第3回環境影響専門部会委員からのご意見等への対応方針

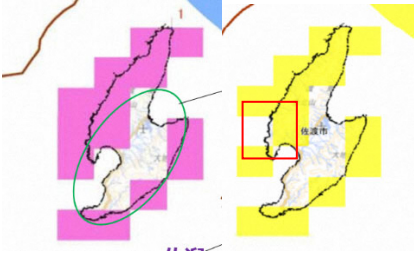
No	ご意見等	回答・対応方針
1	<p>資料3 ズーニングマップ案では、海鳥の繁殖地(p. 30)としてハッチ掛けしてあるところが配慮・調整エリアとされていますが、佐渡の一部が入っていませんでした（下右図の赤枠部分）。浮体式洋上風力発電所のポテンシャルがあるとされている地点ですので、配慮・調整エリアから外れた理由を示された方がよいのではないのでしょうか。</p>  <p>左：海鳥の繁殖地(資料3 p. 30 から抜粋)、右：配慮・調整エリア(資料3 p. 31 より抜粋)</p>	<p>配慮・調整エリアを示す図において、ご指摘の箇所が反映されていなかったため、修正します。</p>
2	<p>資料3, P30: 図中のコアジサシ(集団繁殖地)およびシギ類(集団飛来地)が地図上に記されているが、年によって変化するため(流動的)、最新の情報を得てマップに示す必要がある(固定的に考えない方がよい)。シギ類の集結地は、近年、信濃川河口左岸・日和山地区の埋立地が変わっている。</p>	<p>鳥類の集団繁殖地等の情報は、主に環境アセスメントデータベース(EADAS)及び海洋状況表示システム(海しる)の掲載情報を基本として、整理しております。</p> <p>ご指摘のとおり、鳥類の繁殖地や主要な生息地については、変わる可能性がありますので、事業実施にあたっては、事業者に対して、鳥類の繁殖地についての最新情報を収集した上で整理を行うよう留意事項として取りまとめます。</p>
3	<p>資料3, P89, P90 の図において、佐渡島におけるウミネコ・ウミウの集団繁殖地と村上市北部海岸(笹川流れ)におけるウミネコの集団繁殖地について最新情報を加え、注意喚起レベル1として図示すべきである。</p>	<p>注意喚起レベル(P. 89, 90)の図は、環境アセスメントデータベース(EADAS)の「風力発電における鳥類のセンシティブティマップ(海域版)」の掲載情報に基づき、記載しています。注意喚起レベルは、鳥類の重要種及び集団飛来地のランクをメッシュ毎に合計した結果に応じて、A~Cで評価されたものです(Aはさらに1~3に分割)。なお、佐渡島におけるウミネコ・ウミウの集団繁殖地と村上市北部海岸(笹川流れ)におけるウミネコの集団繁殖地については、P. 30, 31において整理し、配慮・調整エリアとして扱っています。</p>
